АКТ ОБСЛЕДОВАНИЯ
объекта социальной инфраструктуры
К ПАСПОРТУ ДОСТУПНОСТИ ОСИ
№ 2

- 1.1. Наименование (вид) объекта Клуб дружины имени Бонивура краевого государственного бюджетного нетипового образовательного учреждения «Краевой детский центр «Созвездие»

к Акту обследования ОСИ к паспорту доступности ОСИ № 2 от «10» июля 2023 г.

ПАСПОРТ ДОСТУПНОСТИ
объекта социальной инфраструктуры (ОСИ)
№ 2

План клуба

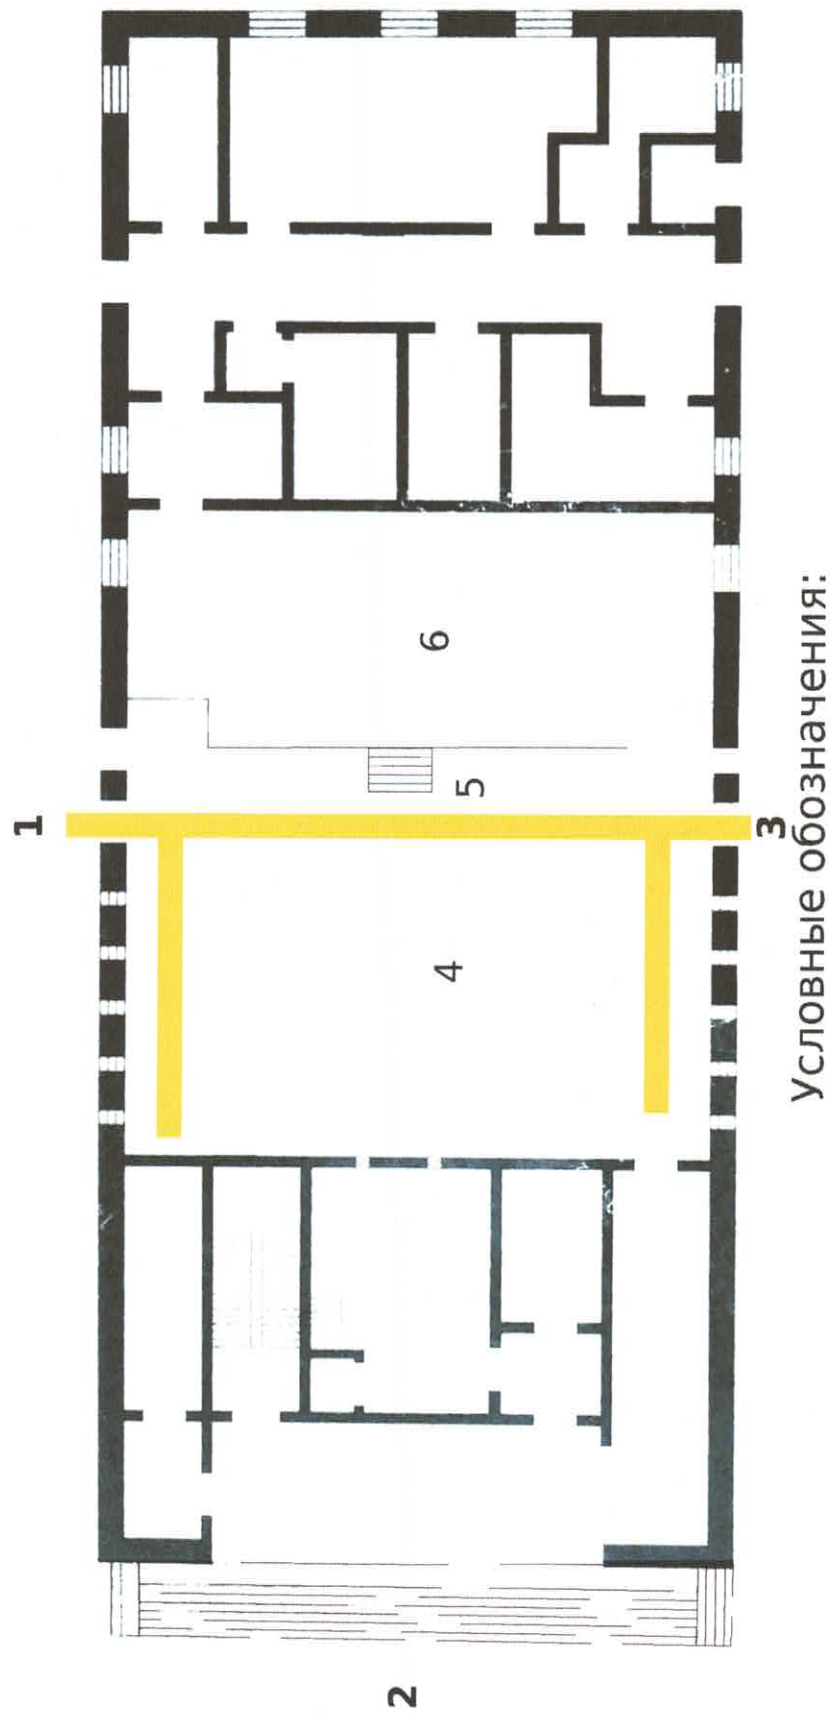
2.1	Лестница (наружная)	есть	2	3	Лестница на главном входе в клуб не соответствует требованиям СП 59.13330 2020	О,К,С, Г,У	Рекомендуется сделать доступным для инвалидов вход в клуб обозначенный на плане как 1	ТРНО АФО

2.2	Пандус (наружный)	нет						
2.3	Входная площадка (перед дверью)	есть	1	4	На входе отсутствует пандус, оборудованный согласно п. 6.1.2 СП 59.13330 2020	К	Оборудовать вход пандусом, согласно п. 6.1.2 СП 59.13330 2020	ТР

2.4	Дверь (входная)	есть	1	4	Ширина входной двери 0,7 м, что не соответствует п. 6.1.5 СП 59.13330 2020	К,О	Оборудовать дверной проем дверью шириной согласно п. 6.1.5 СП 59.13330 2020	ТР
				4	Не обеспечена задержка автоматического закрывания дверей продолжительностью не менее 5 с доступных входов для инвалидов. в соответствие п. 6.1.5 СП 59.13330 2020	К, О	Отрегулировать доводчики дверей доступных входов для инвалидов для обеспечения задержки автоматического закрывания дверей продолжительност ью не менее 5 с. в соответствие п. 6.1.5 СП 59.13330 2020	ТР
				4	Двери входа клуба не контрастны по отношению к стенам, что не соответствует п. 6.4.1 СП	С	Обеспечить контрастность дверей входа в клуб по	ТР

Комментарий к заключению: Лестница на главном входе в клуб не целесообразно делать доступной для инвалидов ввиду сложности и затратности работ. Рекомендуются сделать доступным для инвалидов вход, обозначенный на плане как 1.
